柏崎刈羽原子力発電所第6号機 工事計画審査資料	
資料番号	KK6補足-028-10-34 改0
提出年月日	2023年10月16日

機器・配管系の設備の既工認からの構造変更について

添付-1 構造変更した設備の変更点の概要

原子炉補機冷却水系熱交換器の耐震強化による変更点

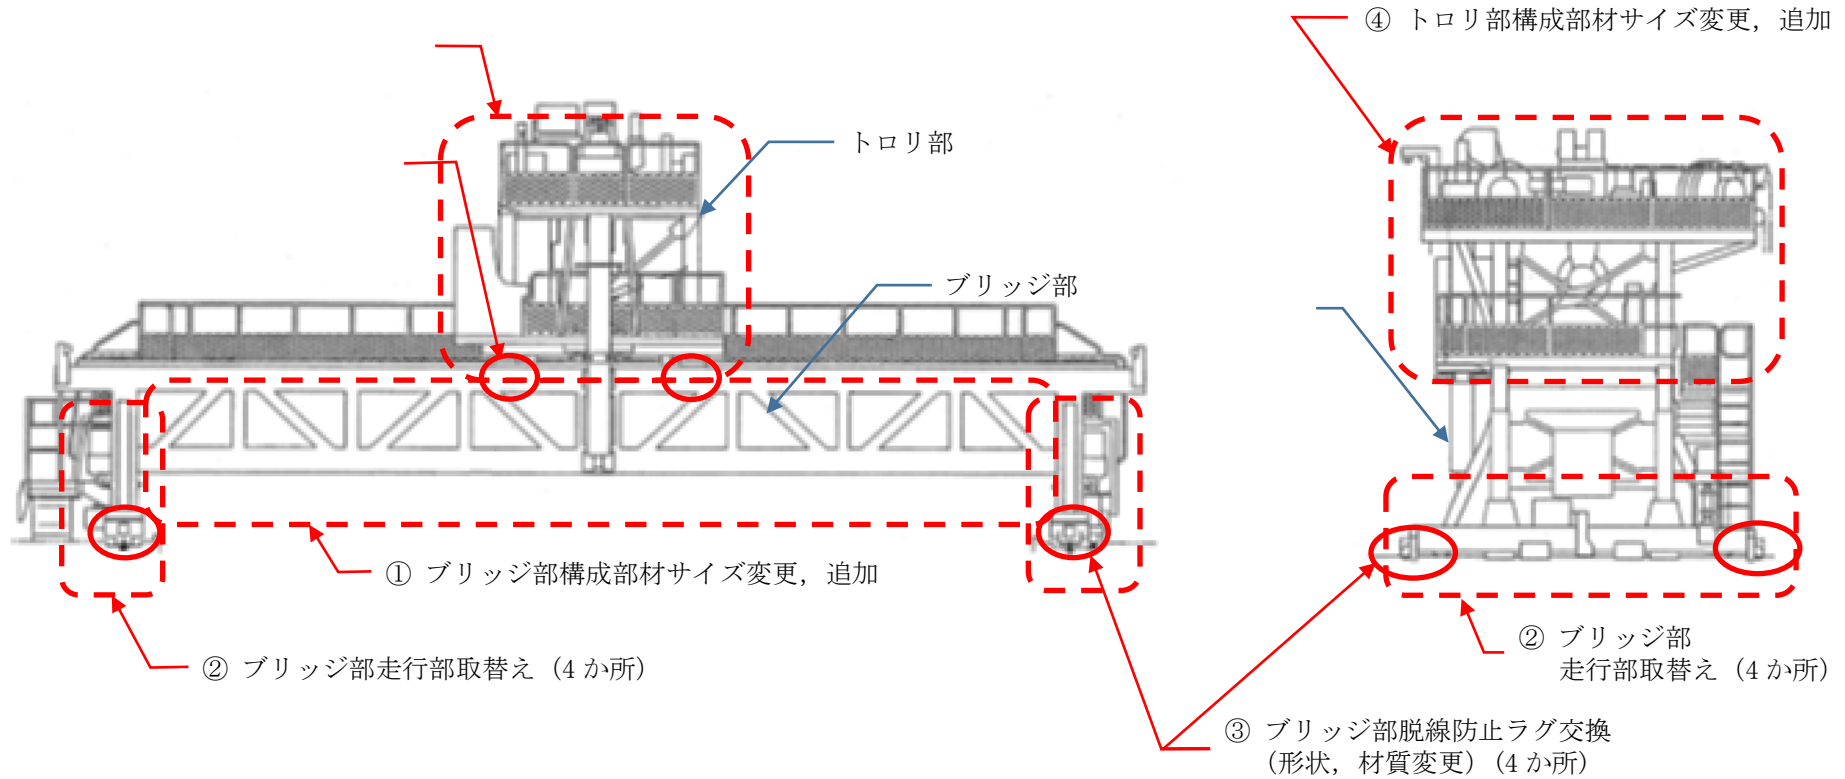
変 更 前	変 更 後	備 考
<p>補強材追設前</p> <p>原子炉補機冷却水系熱交換器は、図1に示すように、横置き一胴円筒容器である。第一脚は基礎ボルトにより基礎に固定され、第二脚は長手方向にスライド可能とし、長手方向の荷重を受持たない構造である。</p>  <p>図1 原子炉補機冷却水系熱交換器 概要図</p>	<p>補強材追設後</p>  <p>原子炉補機冷却水系熱交換器 耐震強化の概要</p>	<p>補強材を追設。</p>

燃料取替機の耐震強化による変更点 (1/2)

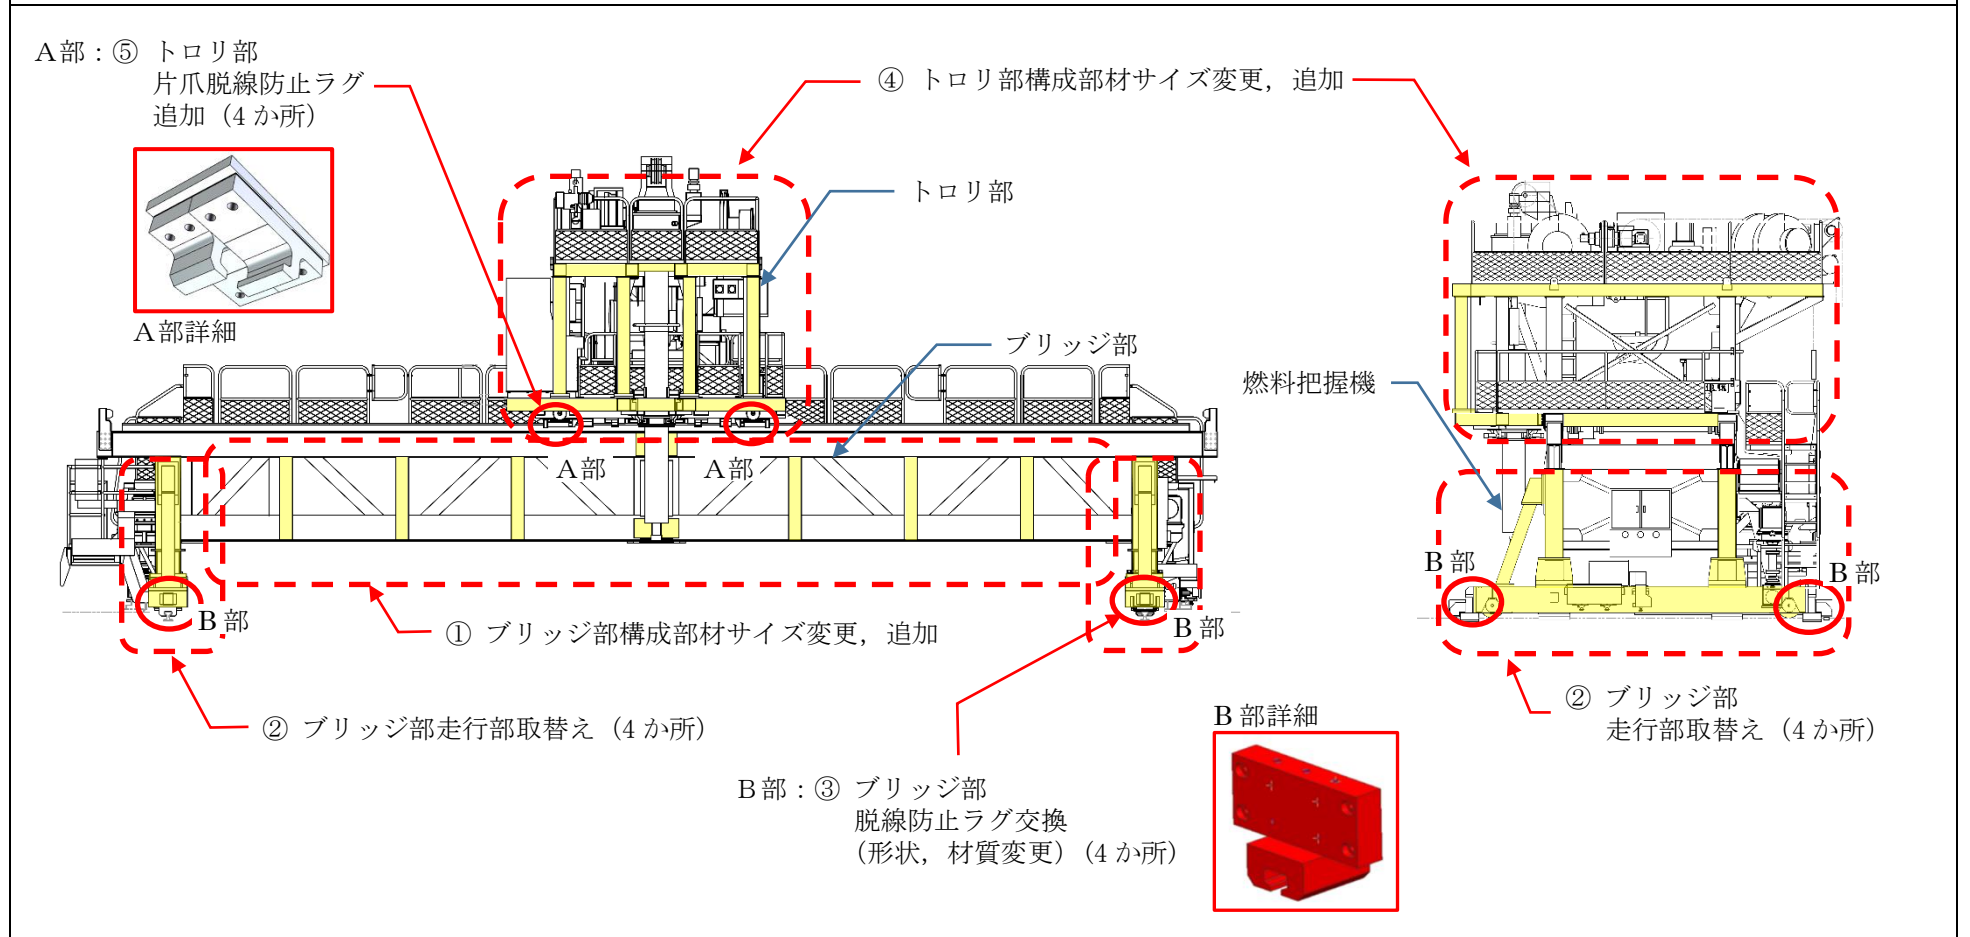
耐震強化を目的として、以下の変更を実施。

【主要な変更箇所】

- ① ブリッジ部 構成部材のサイズ変更，追加
- ② ブリッジ部 走行部取替え (4 か所)
- ③ ブリッジ部 脱線防止ラグ交換 (形状，材質変更) (4 か所)

- ④ トロリ部 構成部材のサイズ変更，追加
- ⑤ トロリ部 片爪脱線防止ラグ追加 (4 か所)

燃料取替機の耐震強化による変更点 (2/2)

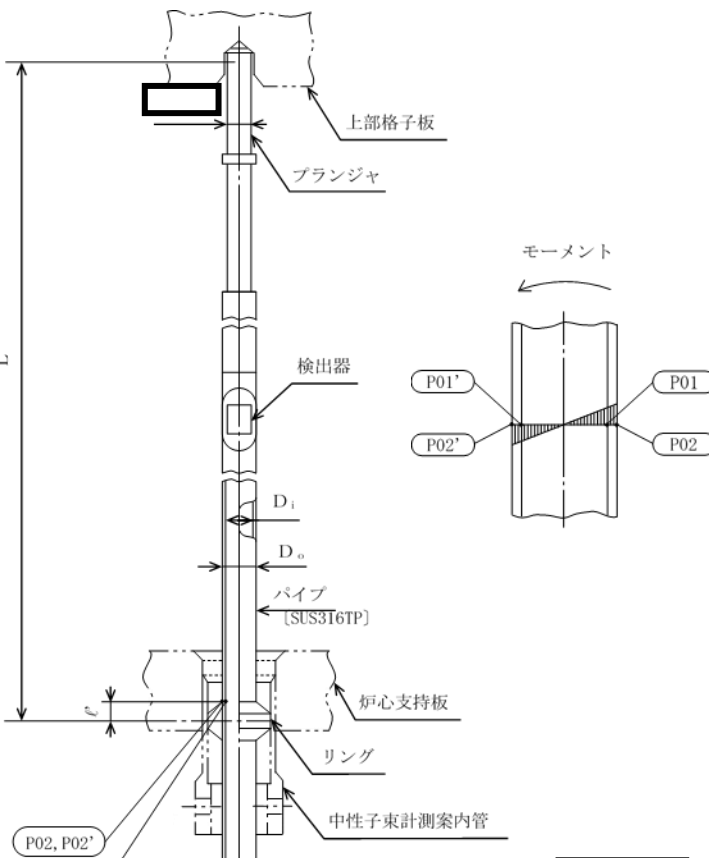
耐震強化を目的として、以下の変更を実施。

- ① ブリッジ部 構成部材のサイズ変更, 追加
- ② ブリッジ部 走行部取替え (4 か所)
- ③ ブリッジ部 脱線防止ラグ交換 (形状, 材質変更) (4 か所)

- ④ トロリ部 構成部材のサイズ変更, 追加
- ⑤ トロリ部 片爪脱線防止ラグ追加 (4 か所)

起動領域モニタの取替による変更点

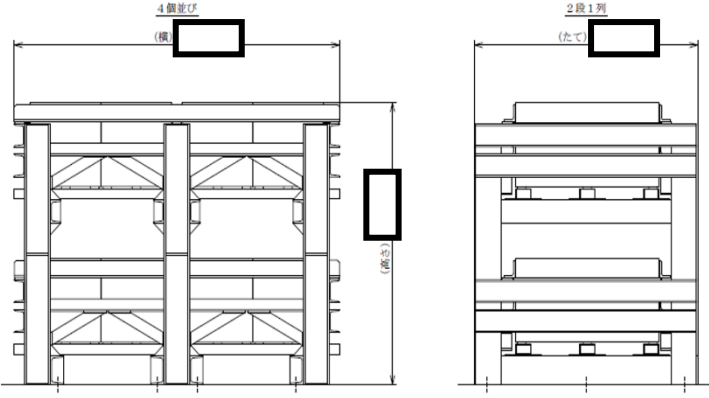
変更前	変更後	備考
 <p>○ : 応力評価点 [] : 材 料</p> <p>$D_o =$ [] $D_i =$ [] $L =$ [] $l =$ []</p> <p>寸法 (単位 : mm)</p>	 <p>○ : 応力評価点 [] : 材 料</p> <p>$D_o =$ [] $D_i =$ [] $L =$ [] $l =$ []</p> <p>寸法 (単位 : mm)</p>	<p>備考</p> <p>取替に伴う, 材料・溶接位置の変更。</p>

出力領域モニタの取替による変更点

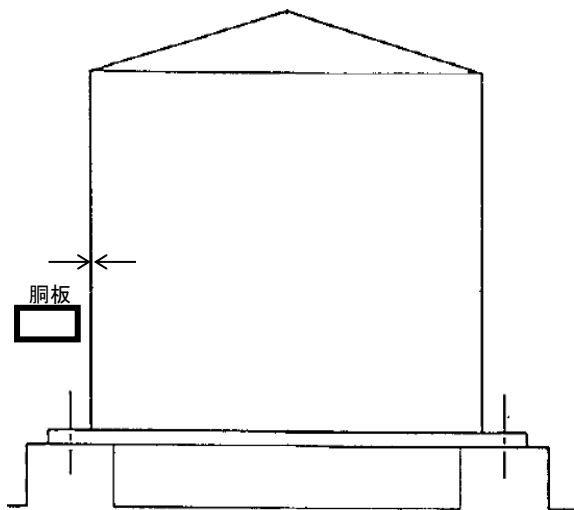
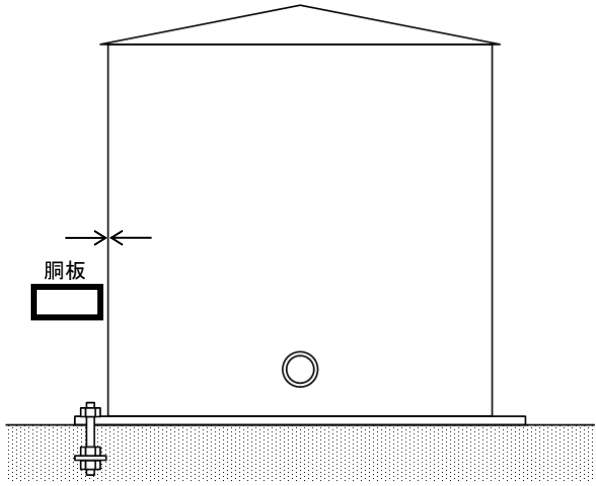
変更前	変更後	備考
<p>○ : 応力評価点 [] : 材料</p> <p>寸法 (単位 : mm)</p> <p>$L = []$ $l' = []$</p>	<p>○ : 応力評価点 [] : 材料</p> <p>寸法 (単位 : mm)</p> <p>$L = []$ $l' = []$</p>	<p>取替に伴う、材料・溶接位置の変更。</p>

直流 12V 蓄電池の取替による変更点

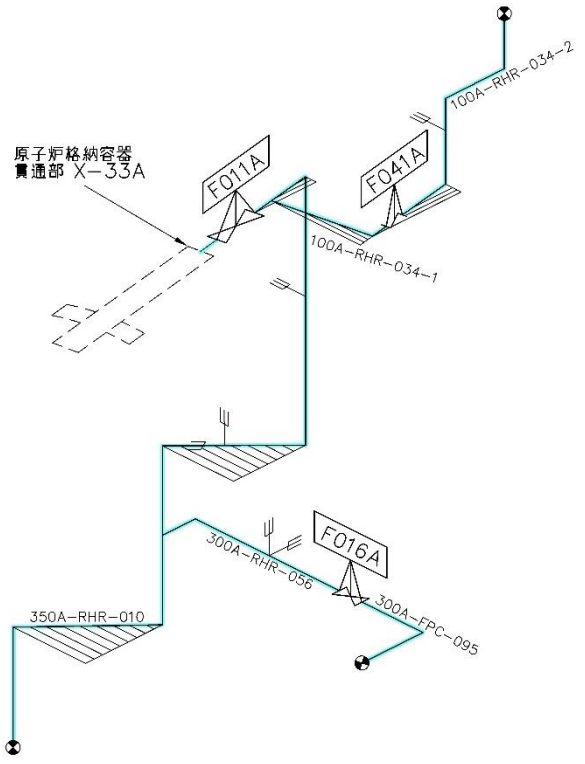
変 更 前		変 更 後		備 考
名称	種類	名称	種類	取替に伴う、蓄電池及び蓄電池架台の変更。
蓄電池	密閉形クラッド式据付鉛蓄電池	蓄電池	制御弁式据付鉛蓄電池	
<p>2個並び</p>  <p>正面図 側面図</p>		<p>4個並び (横)</p>  <p>正面図 側面図</p>		
寸法 (単位 : mm)		寸法 (単位 : mm)
